BAB VI

EVALUASI DESAIN

6.2 Saran

Gambar 6.1 Denah Lantai 1 Sebelum Perbaikan

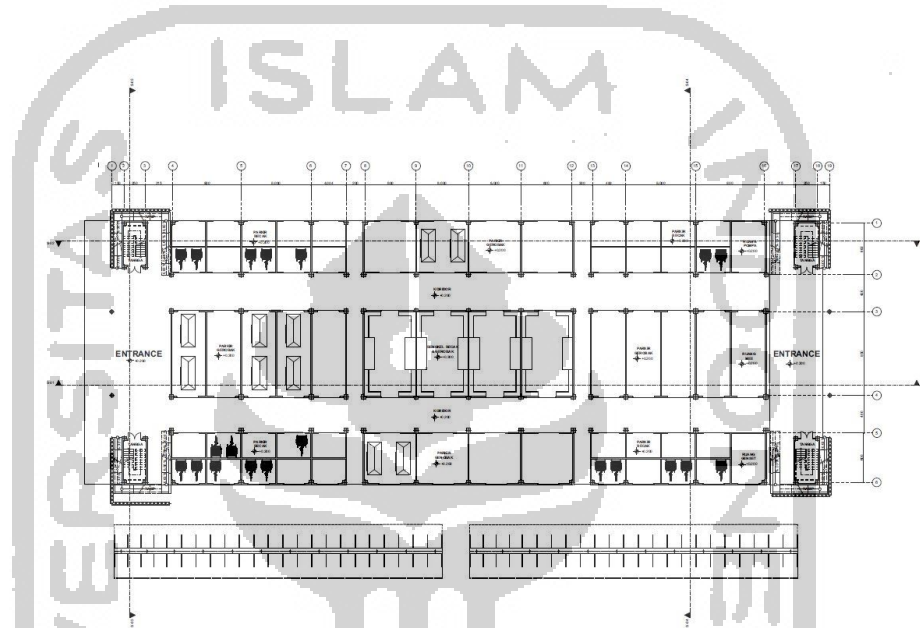
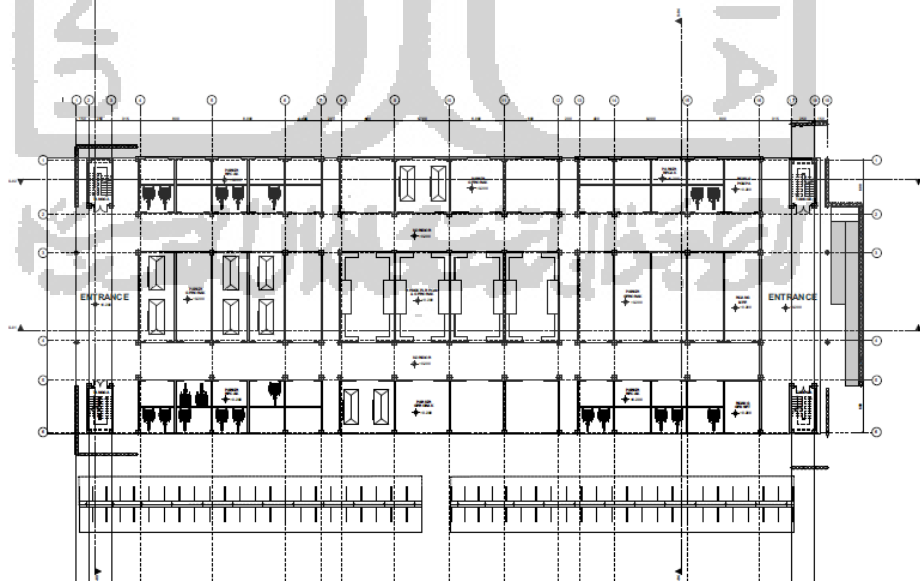
Pada dokumen saat ujian ada beberapa gambar yang masih tidak benar, misalkan dari desain ramp yang masih perlu diperhatikan lagi. Berikut hasil yang sudah diperbaiki. Semula ramp yang diletakkan pada tiap sisi bangunan telah dilakukan perbaikan menjadi hanya di bagian belakang bangunan saja, karena jika di letakkan pada bagian depan bangunan akan menutupi view.

Gambar 6.5 Skema Air Kotor Sebelum Perbaikan

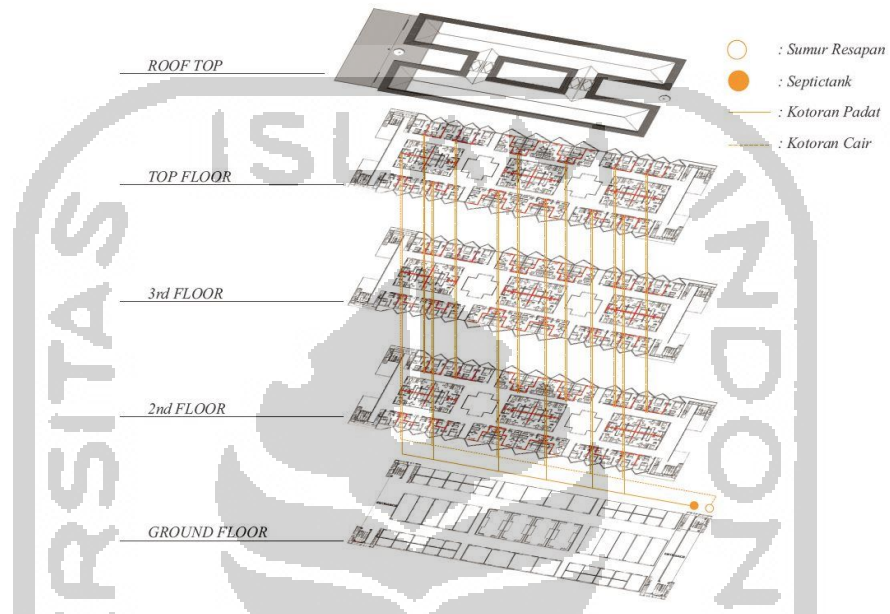
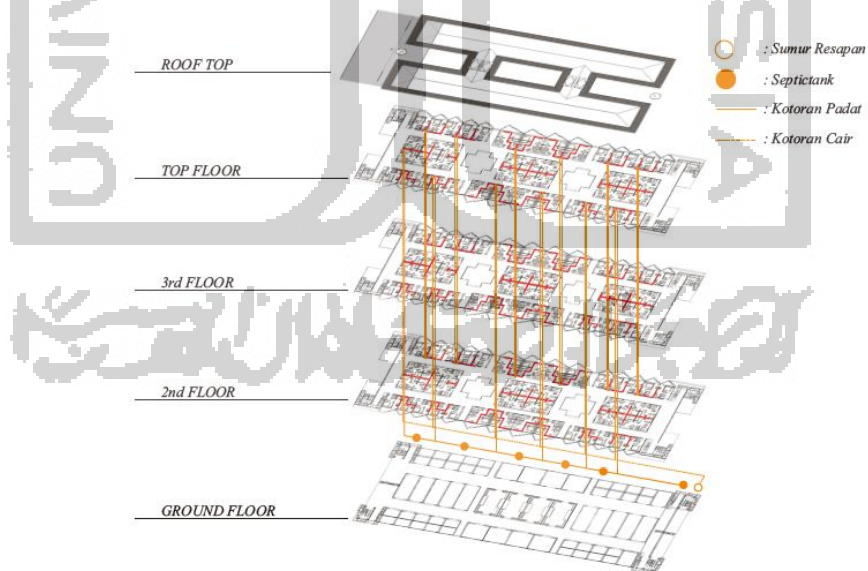
Pada saat evaluasi, gambar dari rencana air kotor masih kurang benar dalam masalah jumlah *septic tank*. Dalam hal ini, sudah dilakukan perbaikan sebagai berikut.

Gambar 6.7 Skema Air Bersih Sebelum Perbaikan

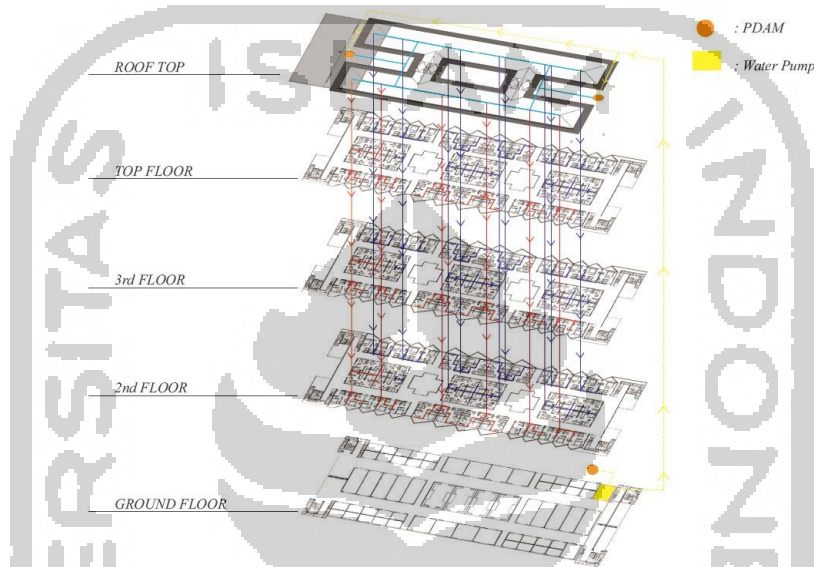
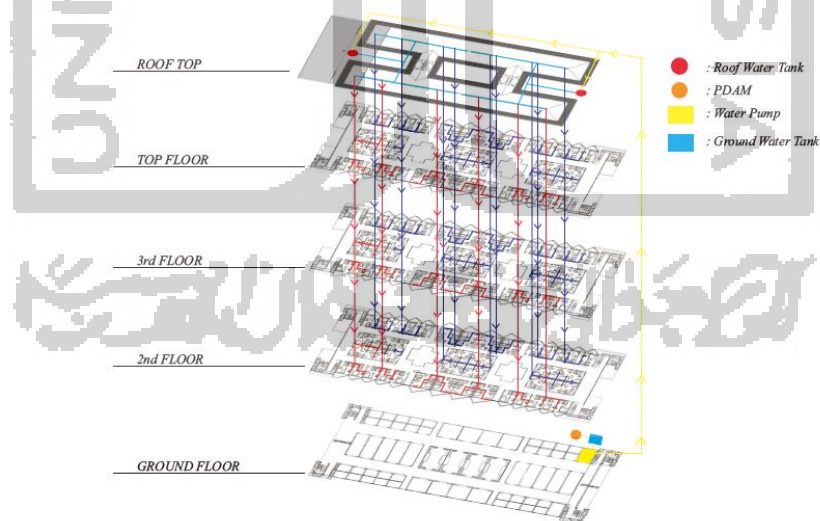
Pada saat evaluasi, gambar dari rencana air bersih masih kurang benar dalam penempatan meteran dan *ground water tank*. Dalam hal ini, sudah dilakukan perbaikan sebagai berikut.
